# Mémoire en réponse au Procès-Verbal de Synthèse de l'Enquête Publique

Projet agrivoltaïque de Grimault, sur le hameau de Villiers-la-Grange

Figure 3 : Localisation du projet par rapport aux enjeux archéologiques identifiés<sup>9</sup>

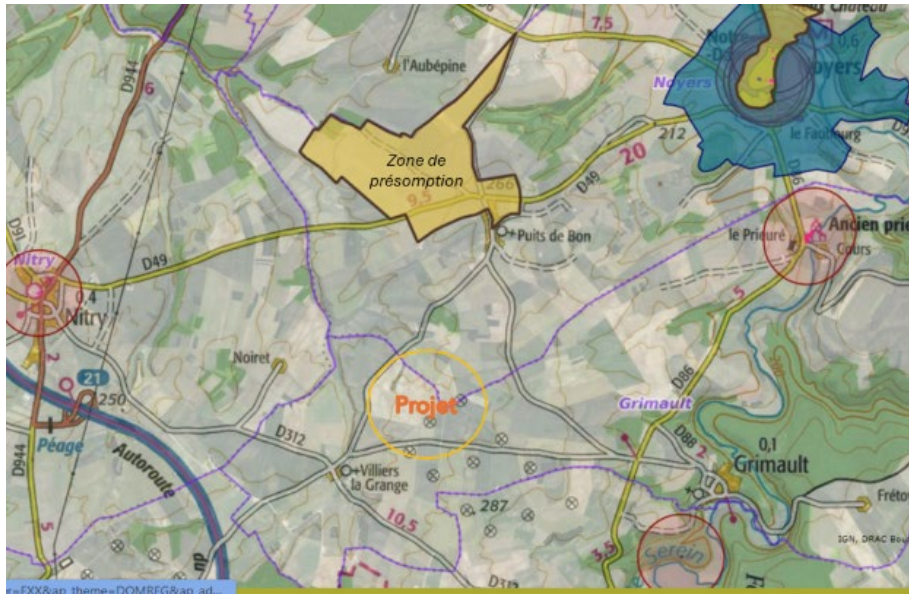
**24. Extrait d'une motion du conseil scientifique de l'UNESCO (21 et 22 mars 2019) : « (...) les installations photovoltaïques industrielles au sol ne devraient être envisagées que dans les zones déjà artificialisées sans valeur patrimoniale archéologique ou écologique »**

Le projet n'est pas situé dans un secteur UNESCO. Il n'est pas non plus situé en zone de présomption archéologique (cf carte ci-dessous). Enfin, l'étude d'impact sur l'environnement démontre bien que les impacts résiduels du projet sont faibles à positif sur les emprises cultivées.
